府民公募型整備事業 ( **府民提案型** < 既要望 > )

審査番号	1	写真	
交通安全施設	信号機 (新設・定周期式)	①	②
所在地	綾部市青野町西馬場下38-1先 市道青野豊里線市道青野井倉線交差点	③	④
現在の状況	<ul style="list-style-type: none"> <li>交通規制 交差点図面に記入のとおり</li> <li>付近の環境 周辺は住宅・事業所等があり、要望交差点南西にはJR綾部駅がある。</li> </ul>		
要望内容	南北道路の市道青野豊里線は拡幅され、交通量の増加が見込まれる。東西道路の市道青野井倉線との交差点は見通しも悪く危険。付近住宅も完成し、子供の通学路になっている。既に事故も発生しており信号機の設置を要望 (受付番号2)		
位置図		<p>交差点図面</p>	
対応案	提案交差点では、市道青野豊里線の全線拡幅工事が5月15日に完成したが、その後の交通実態を調査した上で、信号機の必要性を検討することとするため、今回は実施しない。

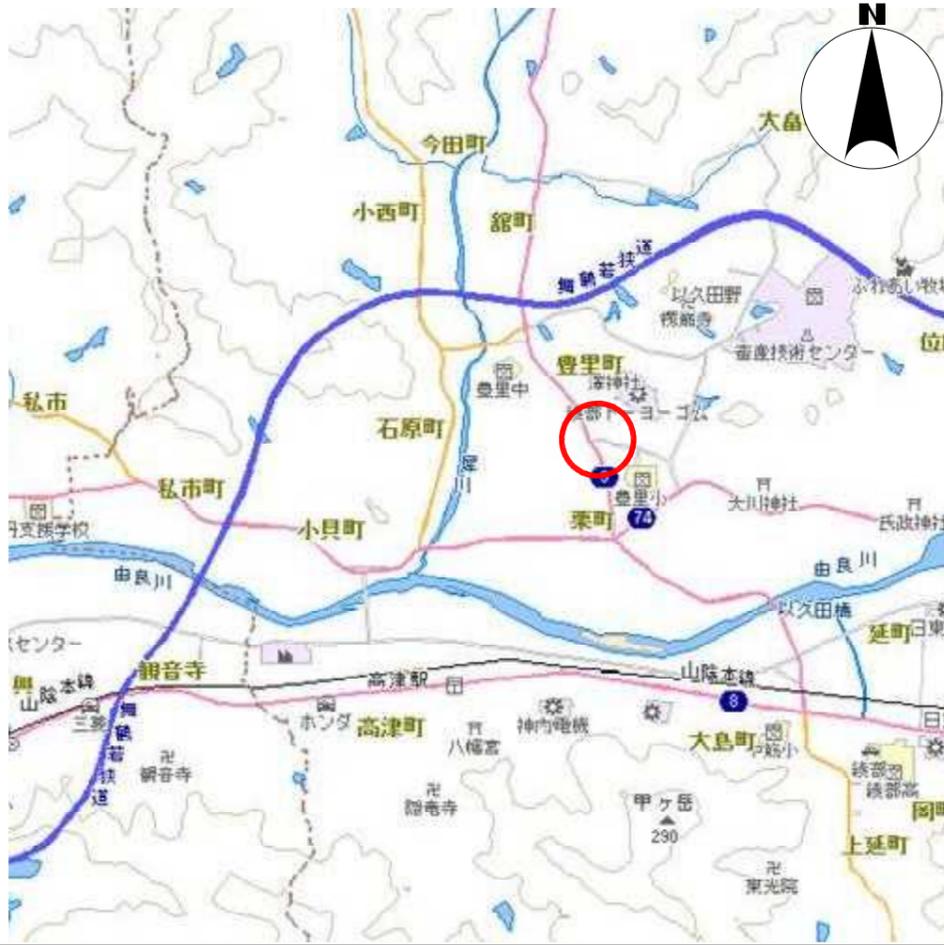
<p>審査番号</p>	<p>5</p>	<p>写真</p>	
<p>交通安全施設</p>	<p>信号機（新設・押ボタン式）</p>	<p>①</p> 	<p>②</p> 
<p>所在地</p>	<p>舞鶴市字吉野155番地1先 高浜舞鶴線舞鶴市吉野地内交差点</p>	<p>③</p> 	
<p>現在の状況</p>	<ul style="list-style-type: none"> <li>交通規制 交差点図面に記入のとおり</li> <li>付近の環境 周辺地域は、住宅と農耕地が混在した地域であり、西方には舞鶴高専がある。</li> </ul>		
<p>要望内容</p>	<p>提案交差点は、交通量が多く子供の横断の際にスピードを出す車が多いため危険。押ボタン式信号機の設置を要望 (受付番号37)</p>		
<p>位置図</p>	 <p style="text-align: center;">交差点図面</p>  <p style="text-align: right;">至 国道27号</p>		
<p>対応案</p>	<p>提案場所は、交通量から横断するタイミングはあり、見通しも良好であることから、信号機の必要性は低いと判断する。また、南側歩道に下水管路があり、信号機の柱の設置が困難なため、実施しない。</p>
